**NOUVELLE LIGNE LYON TURIN – NUOVA LINEA TORINO LIONE**  
**PARTIE COMMUNE FRANCO-ITALIENNE – PARTE COMUNE ITALO-FRANCESE**  
**CUP C11J05000030001**  
**Lotto Costruttivo 1 – Opera anticipatoria propedeutica**  
**Chantier Opérationnel 04 – Cantiere Operativo 04**  
**CIG Ze11ed230d**

**Travaux de réalisation des niches de retournement et d'aménagement intérieur de la galerie de La Maddalena, transport et mise en dépôt des matériaux excavés**  
**Lavori di realizzazione delle nicchie di interscambio e di sistemazione interna della galleria La Maddalena, trasporto e messa a deposito del materiale di scavo**

**Etudes d'exécution – Progetto Esecutivo**  
**Génie civil – Opere civili**  
**Addendum au Rapport général - Variante – Addendum alla Relazione Generale - Variante**

Figura 2 – Stralcio planimetrico della riconfigurazione dell’area di cantiere.

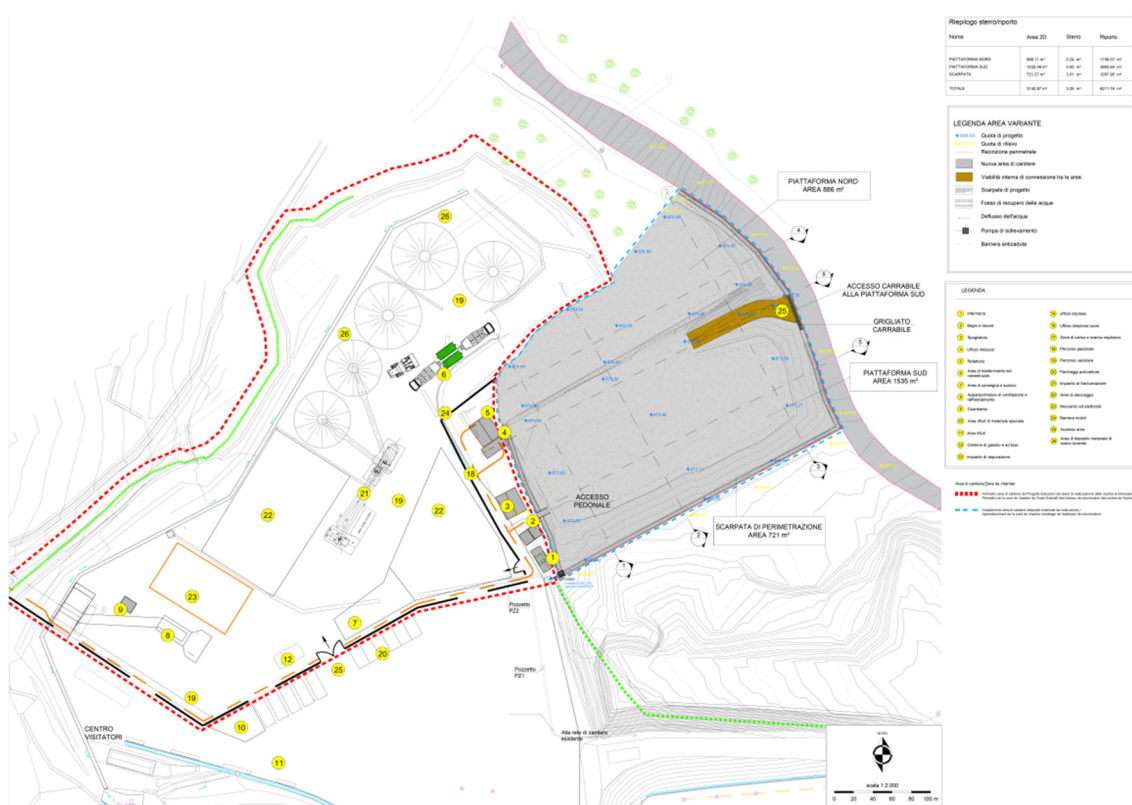
Gli interventi previsti in variante riguardano la riconfigurazione dell’area di cantiere dell’opera in oggetto interessando aree limitrofe già in possesso del proponente TELT, previa sistemazione delle stesse con sottoprodotto derivato dalla trasformazione di materiale proveniente dallo scavo delle Nicchie di Interscambio in corso.

Tale riconfigurazione si è resa necessaria a causa della sottrazione di aree originariamente interessate dal cantiere delle Nicchie di Interscambio per realizzare lo Spazio Visitatori, in coerenza con il quadro prescrittivo del CIPESS. La nuova area servirà per lo stoccaggio di materiali di cantiere.

Da un punto di vista planimetrico, il nuovo layout di cantiere oggetto della variante è riportato in Figura 2. In particolare, si può notare la nuova area di deposito materiali con accesso dalla strada esistente di collegamento Giaglione – Località Maddalena posta ad est dell’area, attraverso la realizzazione di una rampa.

Figura 9: Individuazione dell'area oggetto della variante (linea tratteggiata azzurra)

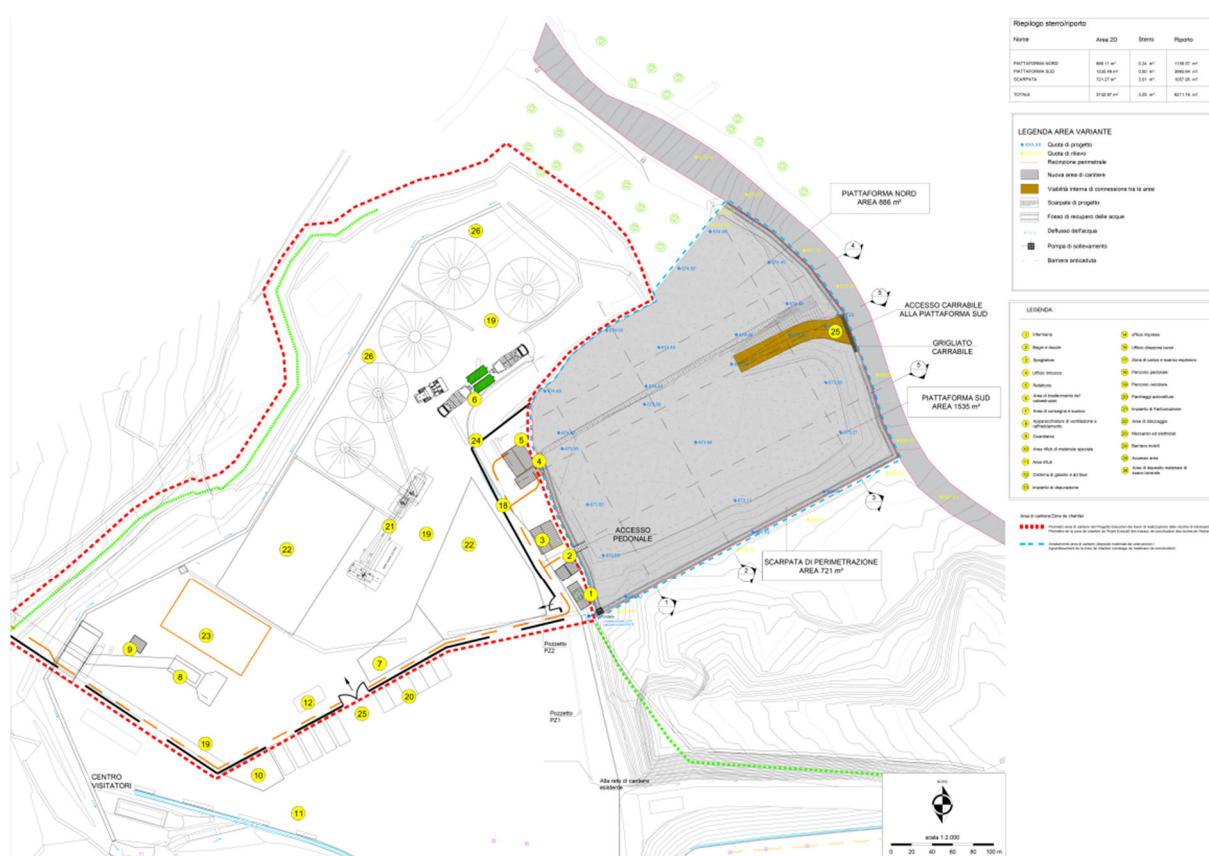
Il rimodellamento del terreno riguarda le piattaforme nord e sud come evidenziato in Figura 9 (perimetro tratteggiato azzurro).

Le attività previste per la realizzazione dell'area in ampliamento sono:

- Taglio delle piante presenti, senza rimozione/estirpazione delle ceppaie (*autorizzato con Determina della Regione Piemonte n. 3940 del 19/11/2019*);
- Riporto di materiale lapideo frantumato e stabilizzato per il riempimento e la sistemazione dell'area mediante l'utilizzo dei mezzi operativi di cantiere, nel rispetto delle strutture archeologiche individuate nell'area e che si intendono preservare;
- Livellamento del materiale e successiva rullatura;
- Predisposizione di un fosso di guardia realizzato a base delle scarpate lungo il perimetro dell'area;
- Installazione di un pozzetto di raccolta acque e installazione di una pompa di sollevamento che convoglierà tali acque all'impianto di trattamento prima della restituzione;
- Installazione della recinzione perimetrale.

Figura 10: Estratto Planimetria dell'area di rimodellamento oggetto della variante

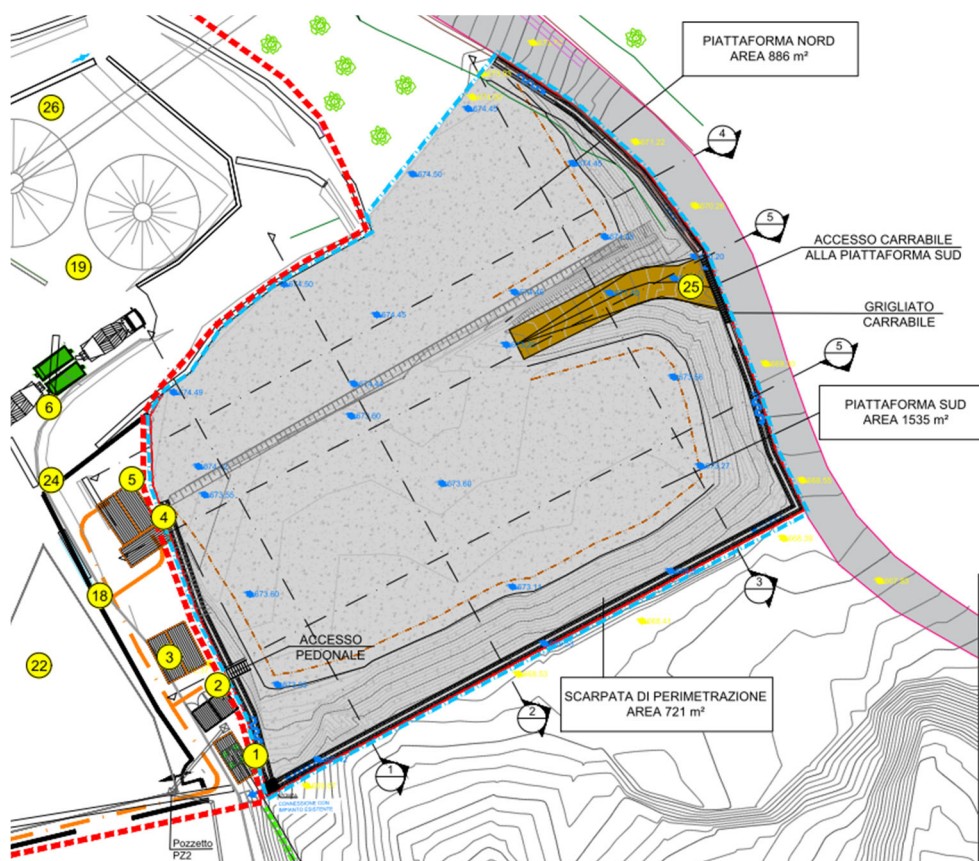
In Figura 10, sono individuate le due piattaforme, nord e sud, che saranno realizzate e che saranno impiegate come aree di deposito materiali da costruzione. Entrambe le piattaforme avranno una pendenza del 1% per facilitare il drenaggio delle acque. La differenza di quota tra la piattaforma nord e quella a sud è di poco meno di 1,5m.

L'accesso carrabili alla piattaforma sud avverrà dalla strada esistente di collegamento Giaglione – Località Maddalena, attraverso una rampa con pendenza del 15%.

Figura 12 – Planimetria area di cantiere in variante

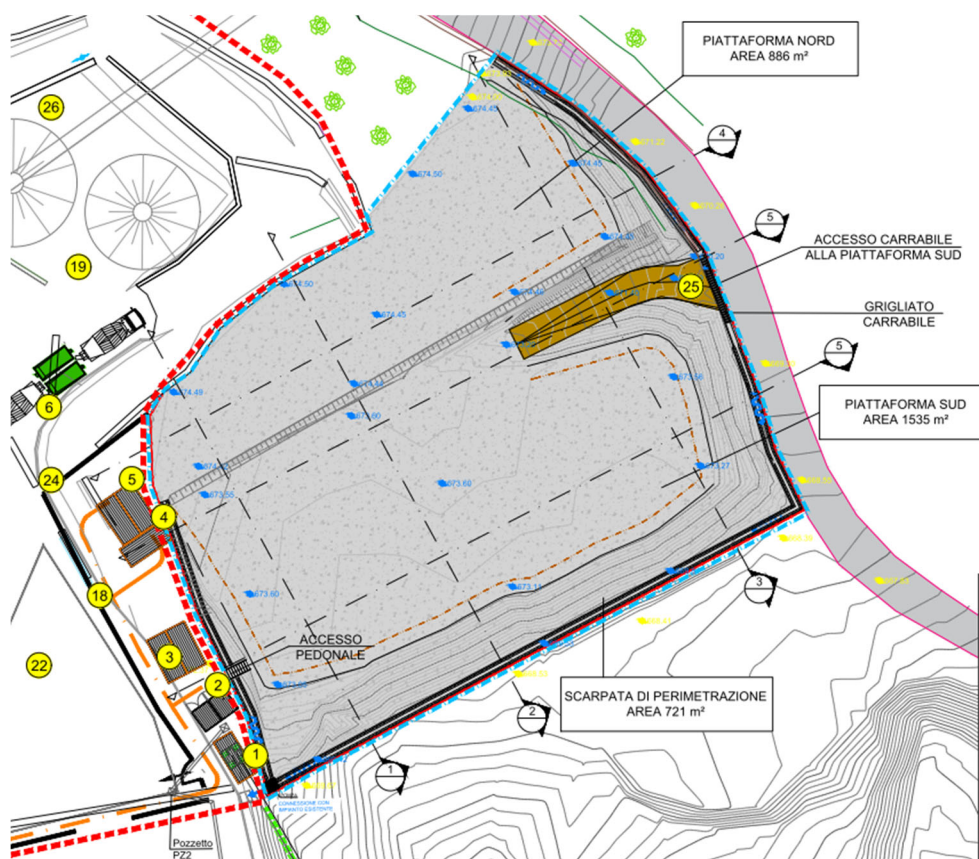
Come già indicato in precedenza il progetto prevede l'esecuzione di lavorazioni esclusivamente di riporto e compattazione di sottoprodotto derivato da trasformazione di materiale proveniente dallo scavo delle nicchie, per rimodellare l'area in ampliamento. Non sono previste quindi attività di scavo.

Il cantiere oggetto dei presenti lavori è costituito da una nuova area di deposito materiali con accesso dalla strada esistente di collegamento Giaglione – Località Maddalena posta ad est dell'area, attraverso la realizzazione di una rampa.
